Memo

Datum	Ons kenmerk	Aantal pagina's
26 april 2019	11201202-004-HYE-0003	5
Contactpersoon	Doorkiesnummer	E-mail

Onderwerp
 aanpassing Hydraulische Randvoorwaarden dijk IJsselmeerzijde Den Oever

Figuur 1.1 Dijkvakindeling (rood) en uitvoerlocaties bij Den Oever. De oranje pijlen geven de gebruikte dijkoriëntatie weer.

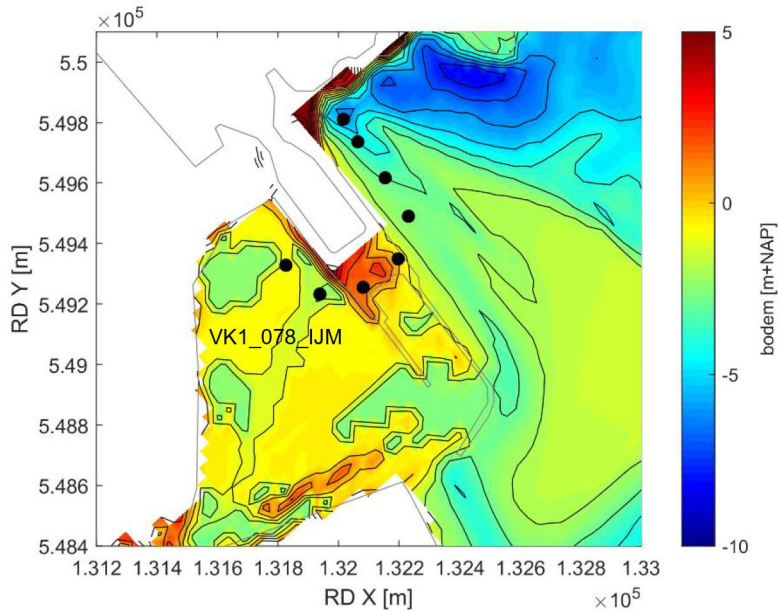
Het niet geheel duidelijk waarom in Deltares/HKV (2013) uitvoerlocatie VK1_078_IJM als maatgevend is beschouwd en waarom geen uitvoerlocaties aan de oostkant van Den Oever zijn beschouwd. Locaties VK1_076_IJM en VK1_077_IJM zijn niet geschikt om te gebruiken voor de bepaling van de HR steenbekleding omdat deze locaties droog liggen bij de lage waterstanden, zie Figuur 1.2. Daarnaast zijn locaties VK1_078_IJM en VK1_079_IJM voor dijkvak 2 ook geen geschikte uitvoerlocaties, aangezien de aanwezigheid van een verhoogde

van het sluisencomplex Den Oever ervoor zorgt dat golven uit noordoostelijke richting deze locaties minder goed bereiken. Het is dan ook niet juist om locatie VK1_078_IJM als uitvoerlocatie voor dijkvak 2 te gebruiken.

Om deze reden zijn nieuwe Hydraulische Randvoorwaarden nodig voor dijkvak 2 voor:

- Faalmechanisme stabiliteit van bekleding, type Steenzetting betonzuilen (normale golfsteilheid);
- Voor ontwerp, zichtjaren 2020 en 2070, met robuustheidstoelagen;
- Voor toetsing, zichtjaar 2020.
